地層処分技術 WG での審議結果について

地層処分技術 WG の審議報告（案）に対する見解

地層処分に関する声明を踏まえた 技術的・専門的観点の審議報告

2024年6月17日
地層処分技術WG

日本列島とフィンランドの地質特性の違い

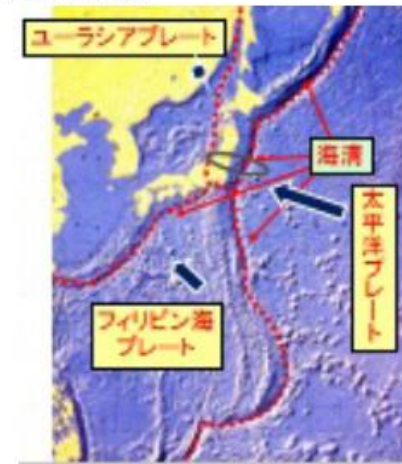
10億年以上、地殻変動のないスカンジナビアのような安定陸塊と、地殻運動の激しい、世界でも有数の変動帯にある日本列島では、地質条件が全く異なる。

地層処分は、安定陸塊で考えられた方法であり、変動帯には不適當である。

日本列島の脆弱な岩盤特性 (寿都町・神恵内村の場合)

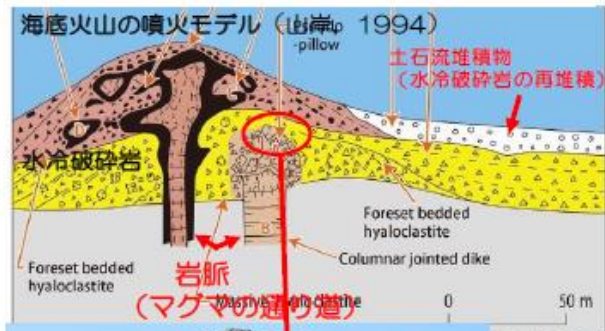
文献調査対象の寿都～神恵内地域は、新第三紀(約1千万年前)の海底噴火による水冷破碎岩(ハイアロクラスタイト)からなり、土石流の頻度が高い不均質岩盤。マグマの通り道(岩脈)は割れ目が顕著で透水性が高い。地下300m以深、数×数km²の地層処分場は、岩脈を含む無数の海底火山の断面を掘削することになり、水平・垂直方向に変化の激しい不均質な岩盤が対象となる。この岩盤は、強度が低く、第四紀未固結堆積物に匹敵する地山強度比(2以下)を示す(文献調査報告書(案);右下図)。

報告書(案)の概要調査以降の実施にあたっての留意事項として、「岩相変化が著しく、高い不均質性を有する」ことから「各岩相の分布と特性の把握」が必要とされている。しかし、概要調査でボーリング調査などをして、不均質な岩盤の空間的な広がりの把握は困難であり、強度の低い高透水性の岩盤を避けることは不可能である。

- 文献調査対象地区内でハイアロクラスタイトを含む最終処分を行おうとする地層(地下300m以深の場所)の**透水性や強度の値は得られていません**。現時点では、**最終処分を行おうとする地層としての透水性や強度について、判断できない**と考えています。
- 現地調査における地質環境特性データ取得の観点から「岩相変化が著しく、高い不均質性を有することが想定されるハイアロクラスタイトを含む海底火山噴出物など(各岩相の分布と特性の把握)」を留意事項としています。概要調査へ進んだ場合には、最終処分法に定められた要件に照らして、**最終処分を行おうとする地層としての特性を評価**することとなります。

活断層について

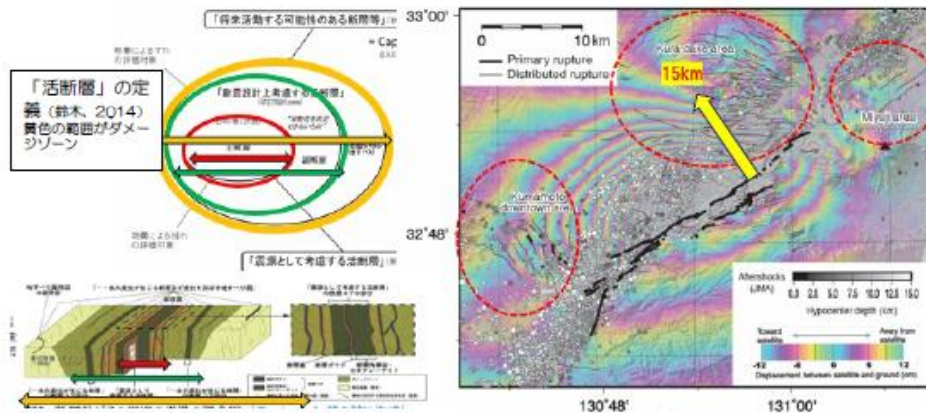
世界で最も活発な変動帯である日本列島では、活断層が確認されていないところでも、しばしば大きな地震が発生している。例えば、2018年の北海道胆振東部地震(M6.7)は、活断層である石狩低地東縁断層帯の東側約15km、しかも20~40kmの上部マントルに達する深度で発生した。

内陸地震は、活断層が認定された場所だけで起きるとは限らず、そうでない場所でも起きており、将来も起きる可能性があることを遠田・石村(2019)も、遠田(2013)も指摘している。
熊本地震でも、全長30kmの主断層に対し、15kmも離れた場所にまで、変位が及んでいることが明らかになった。

「評価の考え方」の「活断層」の定義では、そもそもスケールが入っておらず、主断層からごく狭い範囲だけに限られるような図になっているのが不相当。

図3 黒松内低地断層帯の評価において考慮した断層

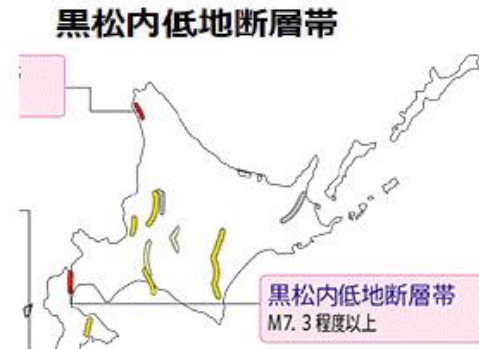
報告書(案)では、「黒松内低地断層帯」を、単に、その中の「白炭断層」1つだけをとりにあげて、寿都地域の安全性を評価しているが、国の地震本部は、あくまでも、「黒松内低地断層帯」全体の長期安全性評価を行い、そこから、M7.3の地震が発生するとしているのであって、個別の断層評価ではなく、断層帯全体の活動性が評価されている。それを無視した本報告書(案)は無効である。個別断層が連動して大地震を起こすことは、熊本地震や、今回の能登半島地震でも証明されている。

- 文献調査報告書(案)では、**地震の観点ではなく、ずれによる人工バリア損傷防止の観点から、個別の断層それぞれの断層面および断層コアを避ける**こととしています。
- 地震動の大きさなどに影響する活断層の連動の影響については、概要調査以降に検討していきます。

能登半島地震の新知見 (深部流体起源の地震と活断層帯への連動地震)

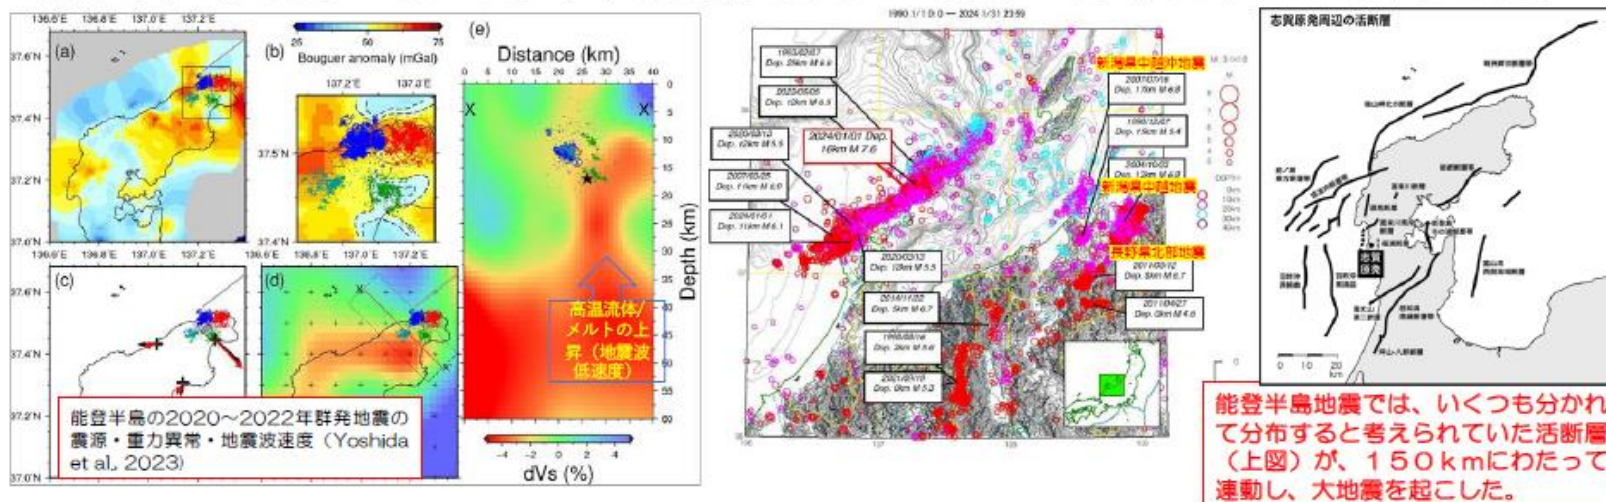
- 能登半島の群発地震(2020~2023)は、マントルから上昇したメルト(land/or)流体が地震を引き起こし(左上図)、2024年元日の地震は、群発地震の震源から半島北部沿岸域の150kmの活断層帯に連動した。能登半島は1993年以来、M6を超える地震が起り、2007年新潟県中越沖地震など新潟~長野周辺でも地震が活発化していた(前兆現象)。

海底活断層の認定; 音波探査だけでは不十分で、変動地形学的手法によらなければわからないことが、積丹半島沖や能登半島北部沿岸で明らかになった。原子力規制委員会も、地球物理学的手法と、変動地形学的手法を独立に評価すべきことを規定しており、音波探査だけを評価している報告書(案)は、不十分である。

- 2024年能登半島地震を引き起こしたと考えられる海底活断層は、地震前の音波探査により、その存在が知られていたと考えられています。
- 文献調査報告書(案)では、**地震の観点ではなく、ずれによる人工バリア損傷防止の観点から、断層の断層面および断層コアを避けること**としており、**変動地形学的調査結果、地質調査結果、地球物理学調査結果に関する知見を、総合的に評価**しています。
- 御指摘の**原子力規制委員会の規制基準は、変動地形学的調査、地質調査、地球物理学調査により総合的に評価することを求めている**と考えられます。

能登半島地震の新知見 (寿都の深部流体起源の地震と黒松内低地断層帯への連動地震)

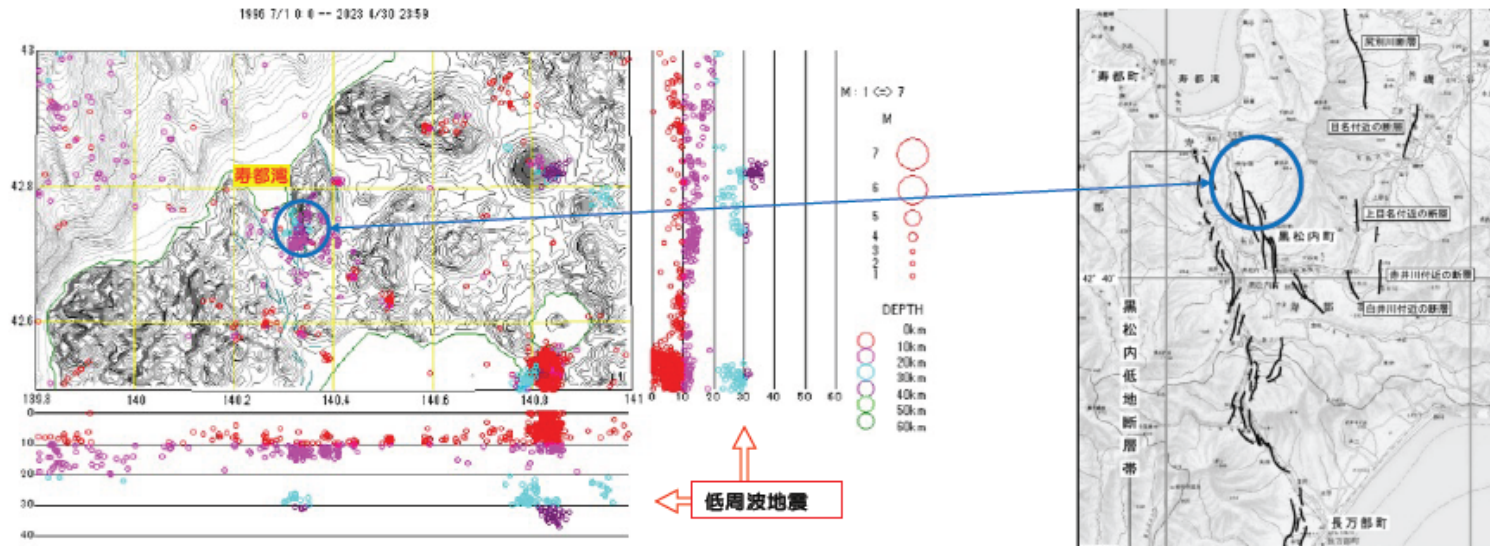
- 寿都湾付近は、地下10kmと30kmを震源とする地震が頻発し(左図)、地下30kmの低周波地震は深部流体(メルトand/or熱水)に関与し、10kmの地震の原因となっている (Shiina et al., 2018)。
- 寿都町から黒松内町には、黒松内低地断層帯が走り、寿都の低周波地震が活発化すれば、黒松内低地断層帯に連動し、大地震を起こす可能性は否定できない。

低周波地震の評価; 「新たな火山の可能性」に限定した一面的な評価しかしていない。

- 文献調査報告書(案)では、**低周波地震や深部流体の有無に関わらず、断層のずれによる人工バリア損傷防止の観点から、断層面や断層コアを避けること**としています。
- 低周波地震の発生メカニズムおよび深部流体などと断層活動の関連性については**今後も情報収集、検討を進めていきます。**

日本列島と北欧の地質特性の違いについての御指摘

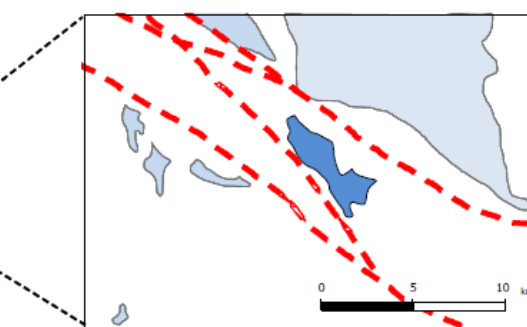
- 10億年以上、地殻変動のないスカンジナビアのような安定陸塊と、地殻変動の激しい、世界でも有数の変動帯にある日本列島では、地質条件が全く異なる。
- 地層処分は、安定陸塊で考えられた方法であり、変動帯には不適當である。

- 変動帯である日本でも、断層活動や火山活動が起こる地域はほとんど変化しておらず、繰り返し同じ地域で起こっているため、そういった地域を避けることで、地質環境が大きく変化しない場所を探すことは可能であると考えている。
- 北欧でも、氷河期に形成される氷床の成長・後退に伴い荷重が変化し、断層活動や地盤の隆起・沈降が生じているため、日本と同様、段階的な調査を経て処分地を選定している。

内陸型地震に関する御指摘

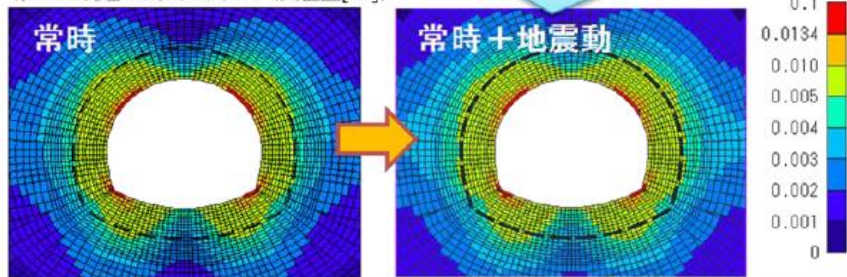
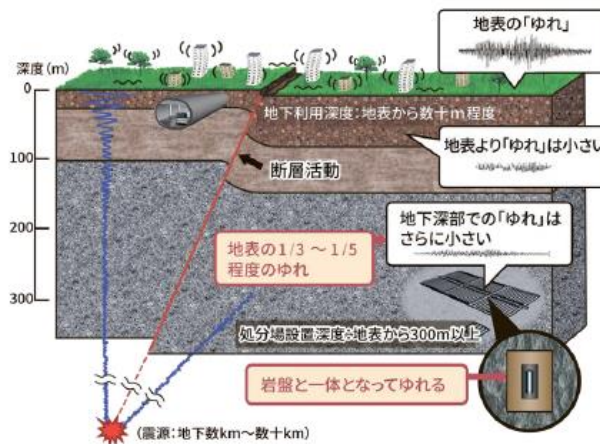
- ▶ 世界で最も活発な変動帯である日本列島では、活断層が確認されていないところでも、しばしば大きな地震が発生している。例えば、2018年の北海道胆振東部地震(M6.7)は、活断層である石狩低地東縁断層帯の東側約15 km、しかも20~40 kmの上部マントルに達する深度で発生した。

- 数万年以上を見据えた長期的なリスクとして、地震のゆれによる影響は限定的と考える。
- 地震時には廃棄体は周囲の岩盤と一体となってゆれるため、**地震のゆれによって埋設した廃棄体が破壊される可能性は低い**と考えられる。また、一般的に地下深くのゆれは地表より小さい。
- 地層処分施設の建設・操業中は、**地震のゆれによって施設が損傷することを防ぐため、最大級の地震を想定した耐震設計を行う。**

計算の結果、**地震の揺れによる坑道のひずみはほとんどない**
(最大でも0.06%程度)
